Groupement de Scientifiques pour l'Information sur l'Energie Nucléaire

AVIS DEFAVORABLE du GSIEN
pour le PROLONGEMENT de l'EXPLOITATION du REACTEUR B1
de CHINON (INB 107), au-delà de 40 ANS.

Figure 117 : Moyenne annuelle des fuites primaires non quantifiées par tranche - 2013.

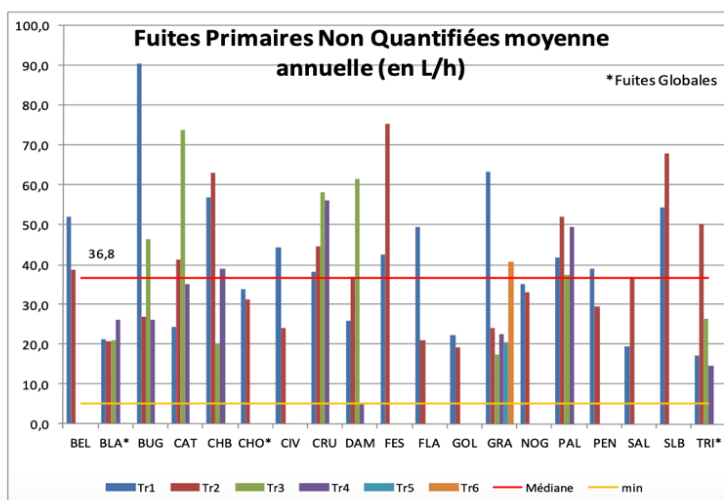
Pour mémoire, selon EDF, la « *Moyenne des débits de fuites primaires non quantifiées* » de la Tranche n° 1 de Chinon (CHB) était de « *57 l/h* » en 2013, soit près de 1,4 m³ par jour (Cf. page 147 ci-contre du Rapport Annuel Rejets des Effluents chimiques et radiochimiques des CNPE en exploitation – EDF, 20/07/2015).

Un bilan de l'évolution des fuites avérées de la 2^{ème} barrière "étanche" du réacteur de Chinon B1 aurait semblé pertinent pour se prononcer sur un éventuel prolongement.
